Zakład Unieszkodliwiania Odpadów Komunalnych Spytkowo Sp. z o.o.

Propozycje odpowiedzi do postępowania nr 2728/2023

Propozycja odpowiedzi na pytanie złożone w postępowaniu prowadzonym w trybie przetargu nieograniczonego na podstawie art. 132 pn. „Dostawa trzech samochodów dostawczych”

Pytania i odpowiedzi**2728/2023/Pytanie 1**

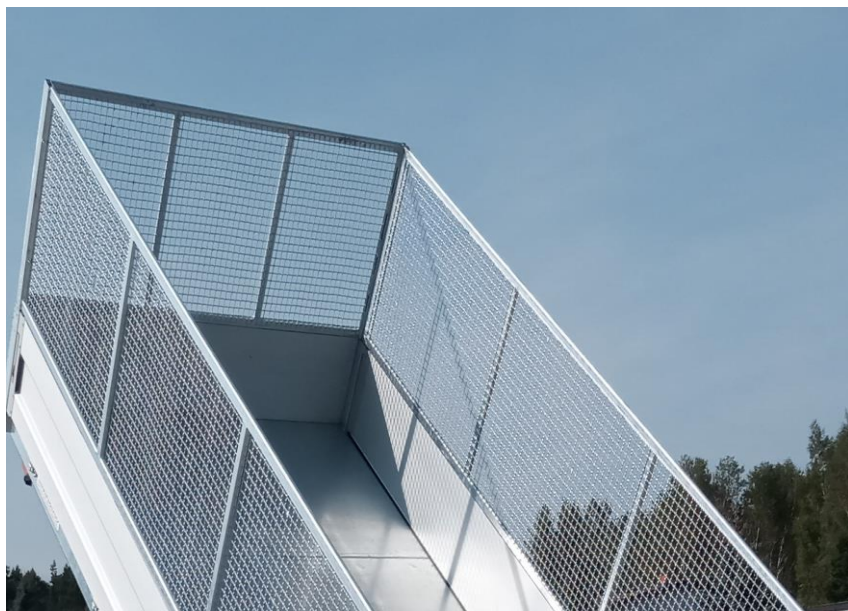
Parametr wyposażenia: Zabudowa z otwartym dachem, brak poprzeczek (możliwość przewozu towaru powyżej wysokości zabudowy). To zabudowa ma być całkowicie bez dachu czy dach ma mieć opcje suwania.

Przez „otwarty dach” Zamawiający rozumie otwartą przestrzeń nad zabudową. Z racji, że pojazdem mogą być przewożone ładunki wyższe niż zabudowa, zamawiający nie dopuszcza zastosowania dodatkowych poprzeczek poza ścianami bocznymi, ścianą przednią i ścianą tylną. Zamawiający nie wymaga dachu.
